RGR.ZP.271.24.2021

Dotyczy postępowania o udzielenie zamówienia publicznego prowadzonego w trybie podstawowym bez negocjacji, którego przedmiotem jest realizacja zadania pn. „Wykonanie ogrodzenia przy Szkole Podstawowej w Brudzeniu Dużym”

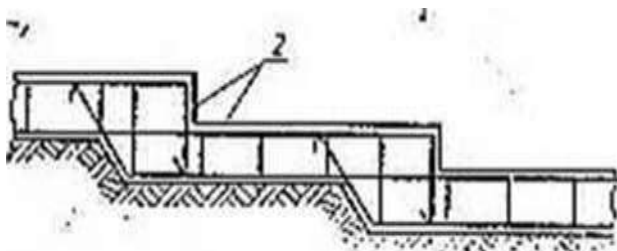
1. Proszę o określenie rodzaju i sposobu zbrojenia fundamentu i słupków.

Odpowiedź : Zbrojenie dolne 2 \varnothing 12, zbrojenie górne 2 \varnothing 12, dodatkowo jako zbrojenie montażowe 4 \varnothing 8 (po dwa pręty \varnothing 8 w 1/3 i 2/3 wysokości po każdej stronie fundamentu połączone strzemionami \varnothing 6 co 25cm) zbrojenie powinno mieć zapewnione otulenie min. 5cm z każdej strony.
